Anregungen im Rahmen der Beteiligung der Behörden und sonstigen Träger öffentlicher Belange nach § 4 Abs. 2 BauGB

Abwägungsvorschläge des Referats für Stadtentwicklung und Bauen

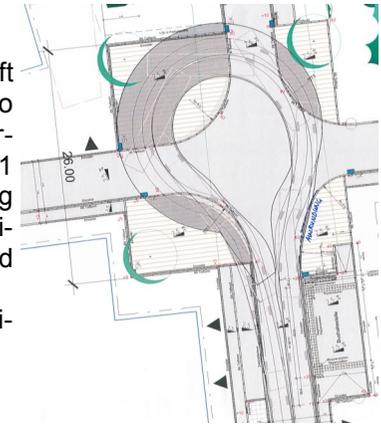
Aufgrund der Vorgabe des § 8 PBefG ist die Haltestelle barrierefrei anzulegen. Wegen der DIN 18040-3 darf der Abstand zwischen Bordstein und Ausstieg des Busses max. 5 cm betragen.

Wenn somit keine Fläche der Haltestelle vom Bus überstrichen werden muss (wie bei einer Bucht) ist die Bordsteinhöhe auf mindestens 20 cm, am besten 21 cm anzuheben; der Bordstein ist farblich abzusetzen und reifenschonend auszuführen (z.B. Nürnberger Sonderbord – siehe Beethovenstraße). Darüberhinaus sind taktile Leitstreifen für Blinde und Sehbeeinträchtigte einzubauen, dabei ist nicht nur am Einstieg, sondern auch am Ausstieg auf eine geeignete Führung zu achten (siehe Musterplanung Beethovenstraße).

Zudem ist für eine barrierefreie Zu- und Abwegung zu sorgen.

Die Haltestelle ist so anzulegen, dass der 12 m KOM beim Wenden die Haltestelle nicht überstreichen muss. Zudem sind die taktilen Leitstreifen so zu führen, dass Blinde und Sehbehinderte auch von der Haltestelle weggeführt werden.

Auf die gesetzliche Pflicht aus § 8 PBefG sowie den Festlegungen des seit 21.07.2016 rechtskräftigen Nahverkehrsplans des ZNAS (in der Anlage ein Muster einer barrierefreien Haltestelle) wird nochmals ausdrücklich hingewiesen.

Die Haltestelle wird entsprechend den Hinweisen und barrierefrei ausgebaut.
